KP 6

Fahrbeziehungen neu ordnen

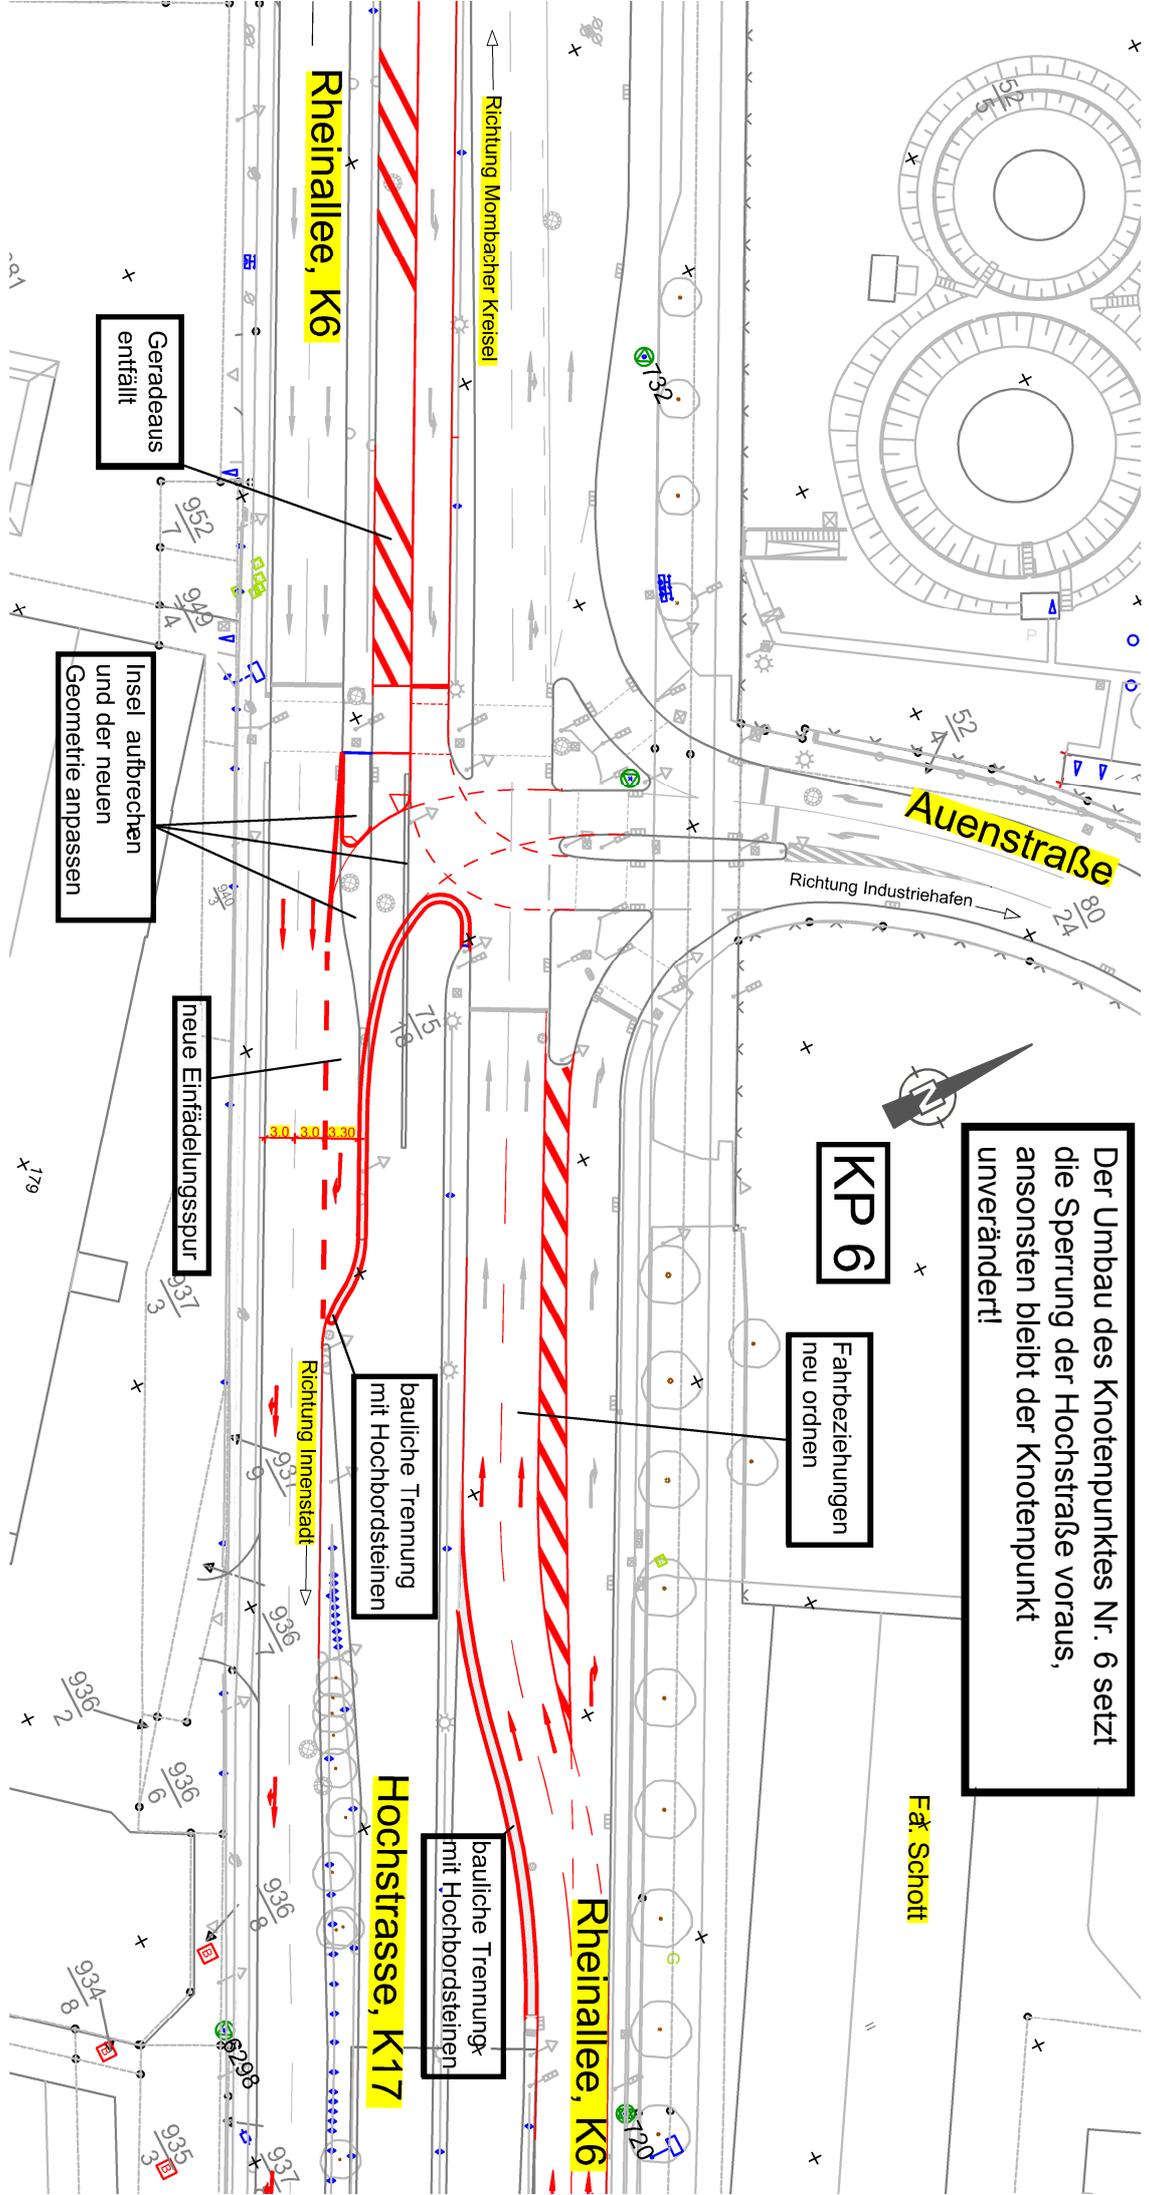
Der Umbau des Knotenpunktes Nr. 6 setzt die Sperrung der Hochstraße voraus, ansonsten bleibt der Knotenpunkt unverändert!

neue Einfädelungsspur

bauliche Trennung mit Hochbordsteinen

bauliche Trennung mit Hochbordsteinen

Geradeaus entfällt

Insel aufbrechen und der neuen Geometrie anpassen
